01-10-34 - Servizio Territoriale Ispettorato Ripartimentale e del CFVA di Tempio

Oggetto: [ID: 10296] Istanza per il rilascio del Provvedimento di VIA PNIEC-PNRR nell'ambito del P.U.A. ai sensi dell'art. 27 del D.Lgs. 152/2006, relativa al progetto "Impianto eolico di Telti", dalla potenza di 54 MW con opere di connessione alla RTN, nei comuni di Telti e Calangianus (SS). Proponente: Enel Green Power Italia S.r.l. - **Autorità Competente: Ministero dell'Ambiente e della Sicurezza Energetica (M.A.S.E.). Determinazione**

[ID: 10296] "Impianto eolico di Telti" - comuni di Telti e Calangianus (SS). - Enel Green Power Italia S.r.l.

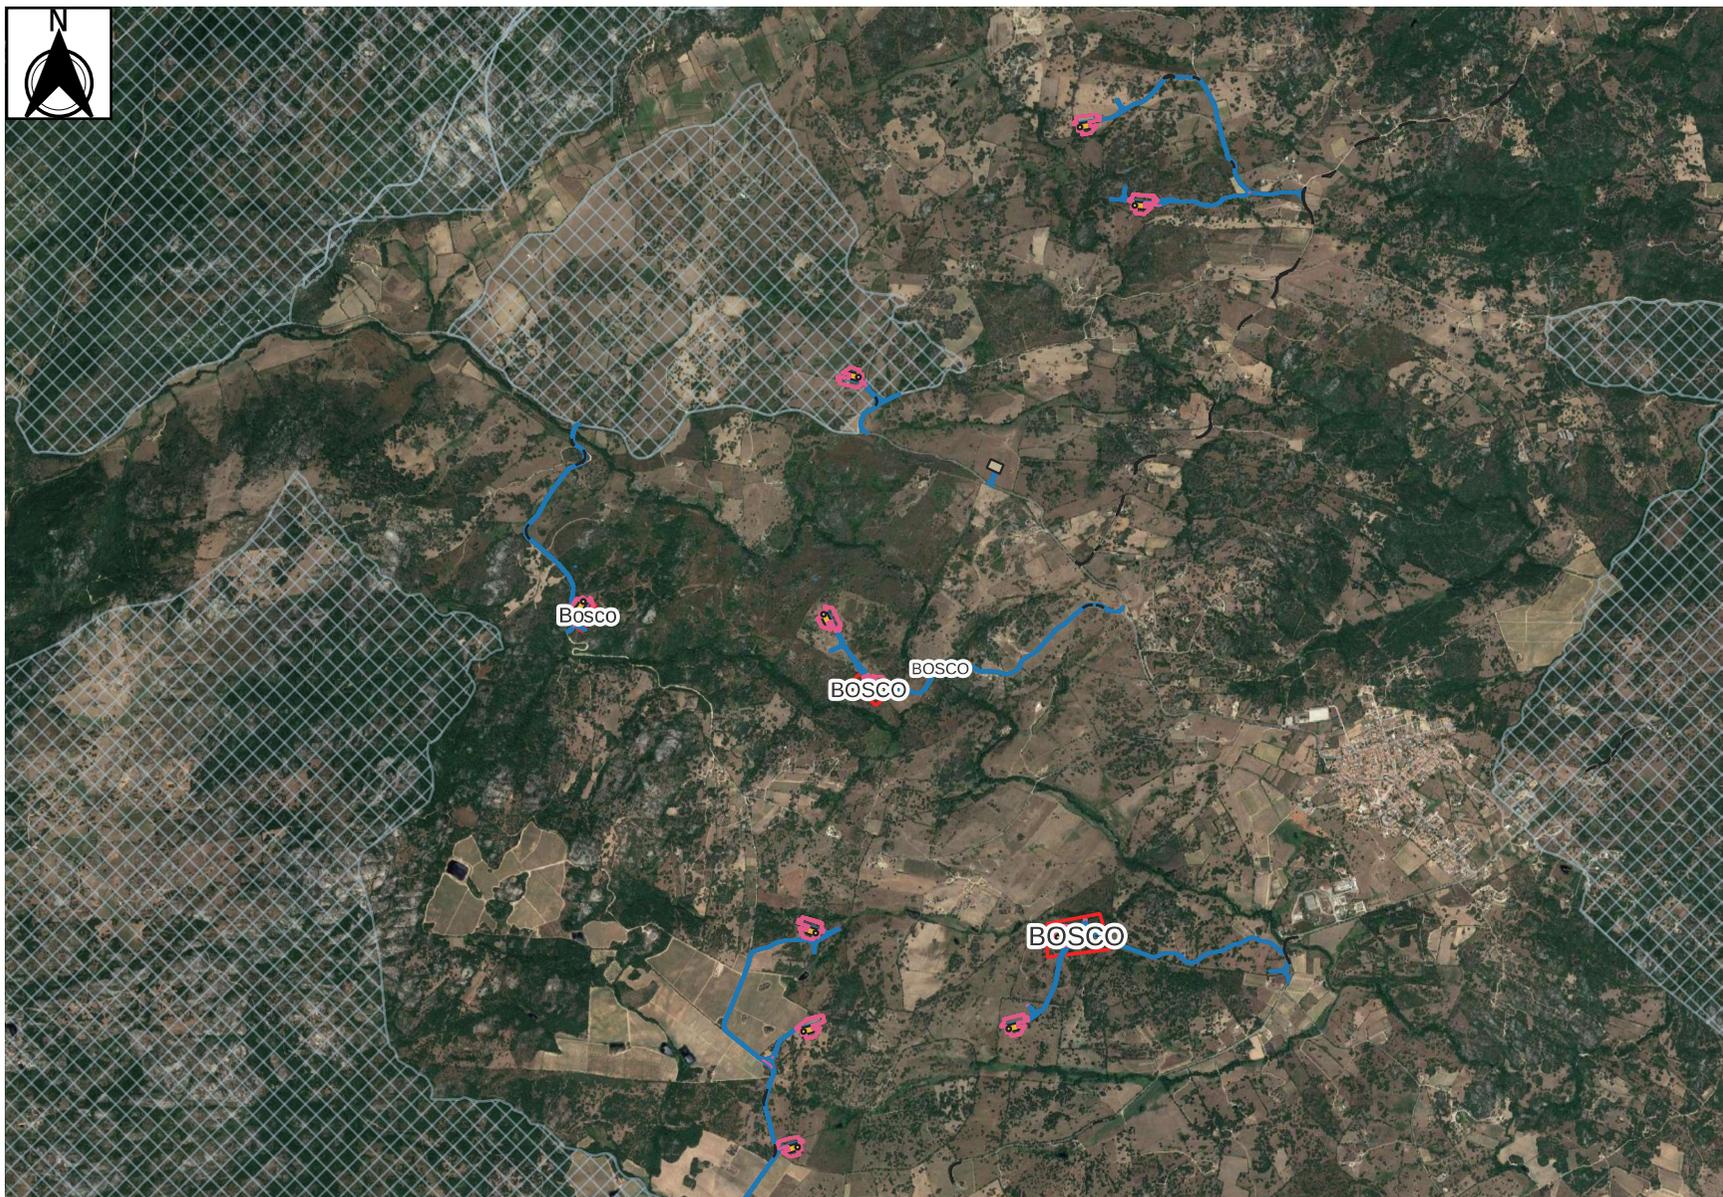
Dall'esame degli elaborati cartografici emerge che alcune opere ed infrastrutture in progetto interferiscono con porzioni di superficie boscata, come individuate negli allegati alla presente, pertanto dovranno essere computate precisamente le superfici boscate da trasformare ai fini della valutazione di competenza di questo Servizio sulle dovute compensazioni. Ai sensi dell'art. 21 comma 5 L.R. 8 del 27 aprile del 2016, poiché la realizzazione delle opere in progetto comporterà l'estirpazione di un soprassuolo boscato su una superficie complessiva superiore a 2000 mq, dovrà essere presentato all'Ufficio scrivente, un progetto di rimboschimento compensativo o altro intervento compensativo, a firma di un tecnico abilitato, da attuarsi in un terreno non boscato, con le modalità di cui alla D.G.R. n. 11/21 del 11.03.2020 e suo allegato. Il progetto dovrà essere corredato di tutti gli elaborati tecnici tra i quali l'inquadramento cartografico dell'area da rimboschire, relazione tecnica, computo metrico estimativo dei lavori dal quale possa desumersi il costo complessivo dell' intervento e l'importo da versare a titolo di garanzia fidejussoria in favore dell' amministrazione comunale.

Inoltre la realizzazione delle opere in progetto inciderà su una certa aliquota di piante di sughera (*Quercus suber*), tutelate ai sensi della citata L.R. 4/94, che dovranno essere computate ai fini dell'acquisizione dell'autorizzazione al taglio e allo sradicamento di competenza dello Scrivente, sia che si trovino in bosco o che costituiscano la componente arborea nei pascoli alberati o che siano piante isolate.
